Строительство Нижегородского низконапорного гидроузла. Альтернативные варианты

ВНИИГ
им. Б.Е. Веденеева

ОСНОВНЫЕ РЕЗУЛЬТАТЫ ЭТАПОВ №№ 1-4 НИР

Ключевые замечания к проекту Недостатки конструкции водосбросов - регуляторов

Типовое решение по креплению откоса

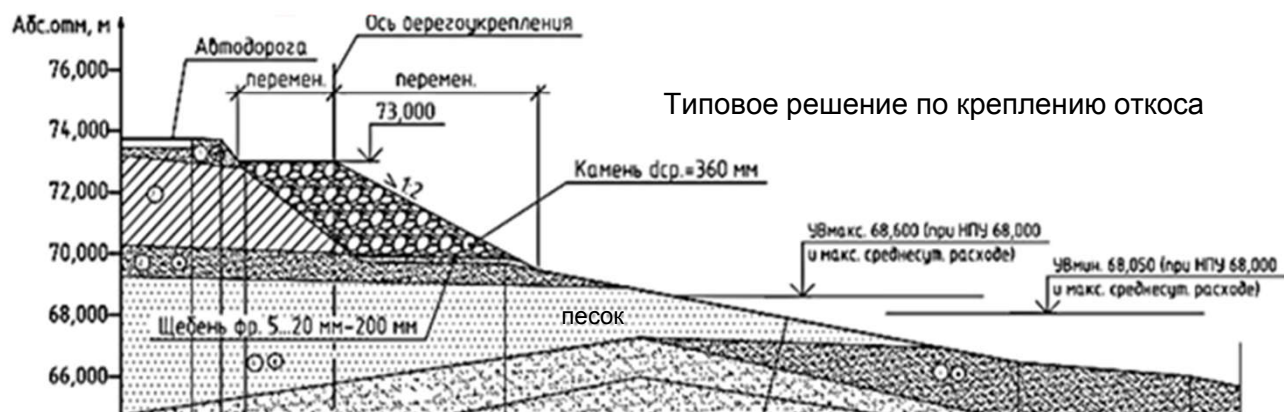
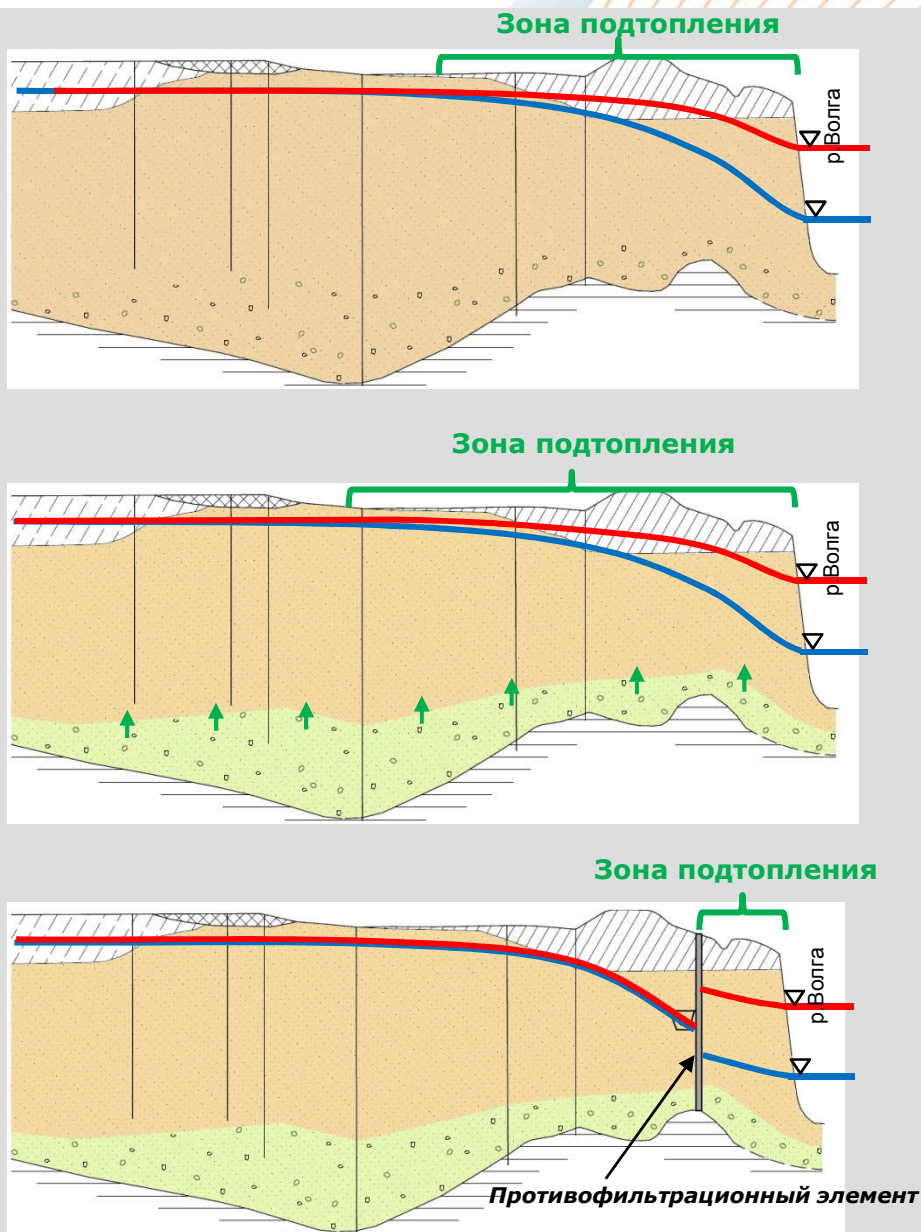
Берегоукрепление запроектировано прерывающимися участками, что может усилить размыв незакрепленных участков.

Отметка низа берегоукрепления находится выше уровня НПУ 68,0 м, т.е. под действием волн и течений будет происходить размыв берега.
